Meinungsbilder – zur Bürgerveranstaltung Gestaltung Schlossachse

Anmerkungen zur geplanten Neugestaltung des Möller-Grundstücks

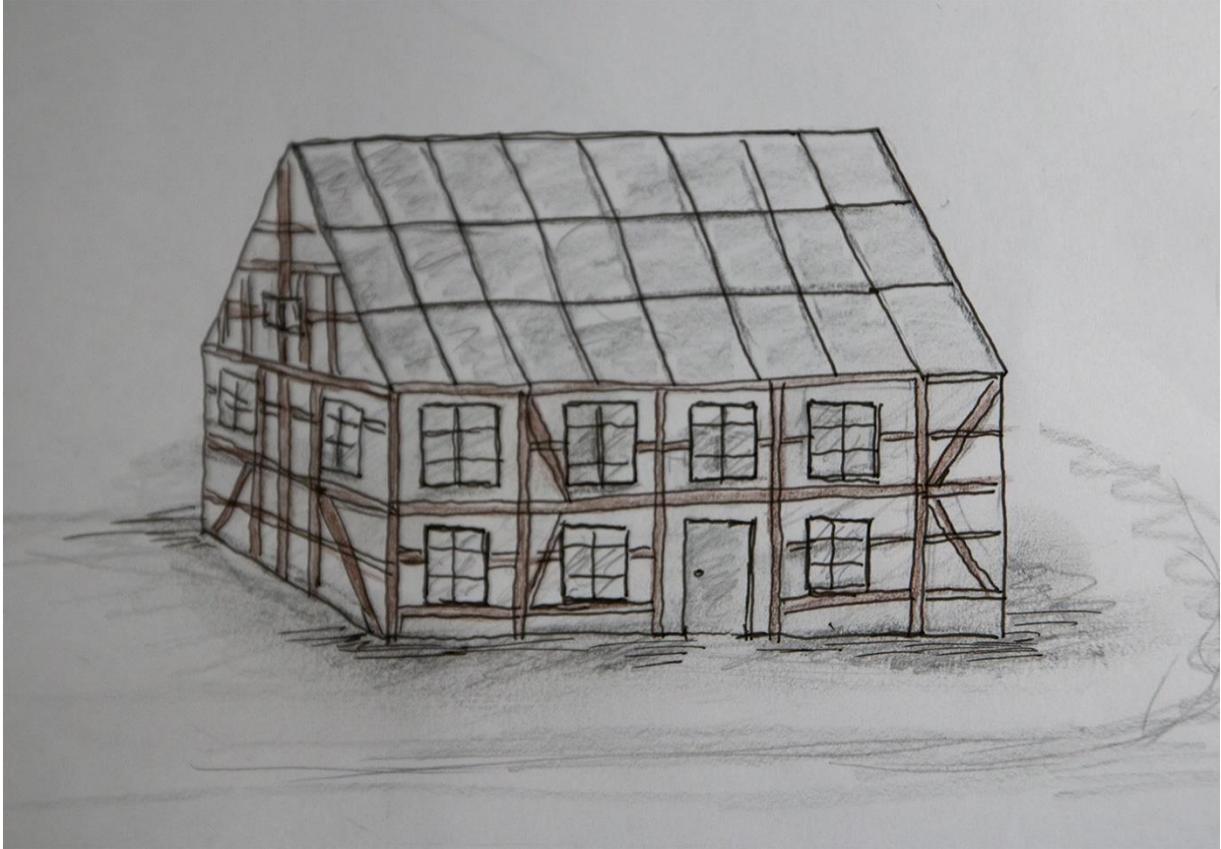
2) Ein kleineres Gebäude, z.B. aus Beton. Dieses wird mit bedruckten Sicherheitsgläsern verkleidet auf dem ein Fachwerk abgebildet ist. Glas ist außerdem leicht zu reinigen.

Das Dach ist mit Solarzellen bestückt. Ein moderner Hingucker mit historischem Akzent.

Die Zeichnung von dem Gebäude ist nur zur Veranschaulichung. Ich könnte mir zur Straßenseite ein Einschnitt mit Fahrradständern vorstellen.

Die weglaufernde „Ecke“ zur Straße würde ich nicht verbauen.
